## Bijlage 1: Aanpassingen in het ontwerp van uw buurt

Met de ontvangen reacties op het voorlopig ontwerp, hebben wij het ontwerp aangepast. Het ontwerp is nu definitief. In deze bijlage leest u wat wij precies hebben aangepast.

### 1. Sierstruiken in plaats van bomen bij de parkeerplaats bij de flat aan de Ringdijk

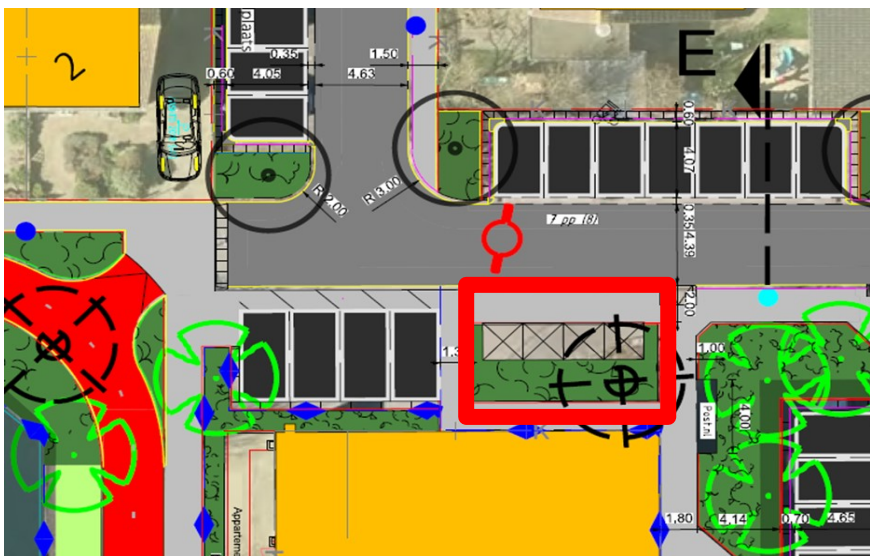
In het voorlopig ontwerp stonden er bij de parkeerplaats bij de flat aan de Ringdijk bomen getekend. Het blijkt dat hier kabels liggen. Hierdoor kunnen wij op deze plek geen bomen planten. In plaats van bomen planten wij nu sierstruiken op deze plek. De wortels van deze sierstruiken kunnen de kabels en leidingen niet beschadigen. Op het plaatje hieronder staan de sierstruiken in de rode rechthoeken, naast de parkeerplaatsen in stervorm getekend.

### 4. Mogelijkheid tot het plaatsen van afschermkappen bij lantaarnpalen

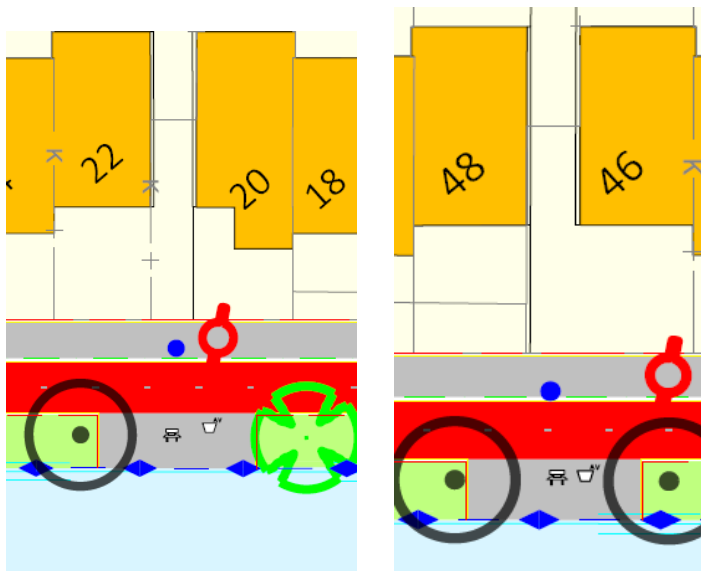
Een aantal bewoners gaf aan dat er in het ontwerp te veel lantaarnpalen staan bij de parkeerplaatsen bij Harderwijkstraat 31 - 33 en 49 - 51. Wij hebben dit onderzocht. Het aantal lantaarnpalen en de plekken hiervoor voldoen aan het voorgeschreven lichtplan in dit gebied. Daarom is dit niet aangepast in het definitieve ontwerp. Heeft u last van het licht van de lantaarnpalen? Meld dit dan bij ons via het telefoonnummer of e-mailadres in de brief. Wij kunnen dan afschermkappen plaatsen.
